Herr Korte vom Planungsbüro Diekmann, Mosebach und Partner erläutert die Veränderungen des Planentwurfes zum Vorentwurf, die in der frühzeitigen Beteiligung eingegangenen Stellungnahmen der Träger öffentlicher Belange, die auf der Biotoptypenkartierung dargestellten Wallhecken und den Entwurf des naturnahen Regenrückhaltebeckens.

Herr Korte stellt die beiden Varianten der Wallheckenabstandsregelungen, welche sich aus den Gesprächen am 12.09.2019 und 07.10.2019 ergaben dar.

Variante 1

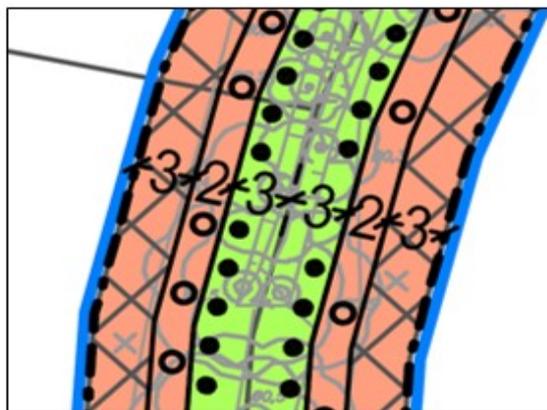
Alles was in der Variante 1 „rot“ dargestellt ist, ist der Grundflächenzahl zuzuordnen (äußere 3 Meter nicht überbaubarer Bereichstreifen und der mittlere 2 Meter Anpflanzstreifen).

Die Abstände zu den Baumreihen/ Wallhecken werden, für die in der Biotoptypenkarte als ovale Verbunde dargestellten Flächen, wie in der Variante 1 dargestellt, geregelt.

Variante 2

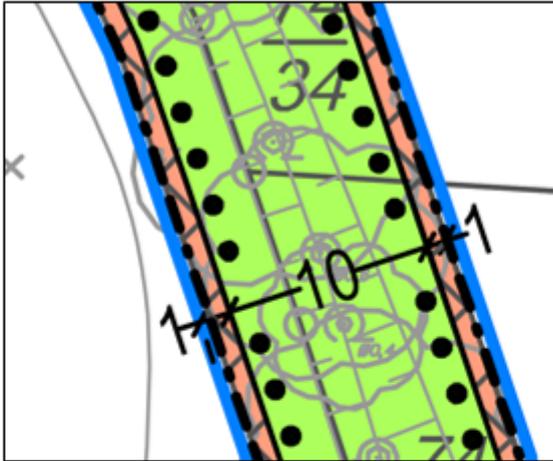
BOAR Kramer ergänzt, dass im Falle der Variante 2 straßenseitig ein nicht überbaubarer Bereich von 3 Metern angedacht sei.

RM Lütjens weist darauf hin, dass große Kronenbäume im Falle der Variante 2 möglicherweise stark zurückgeschnitten werden müssten.

Die übrigen Abstände zu den Baumreihen/ Wallhecken werden, wie in der Variante 2 dargestellt geregelt, es sei denn, außerhalb der ovalen Flächen sind große Kronentraufbereiche zu verzeichnen. Dann ist die Variante 1 anzuwenden.
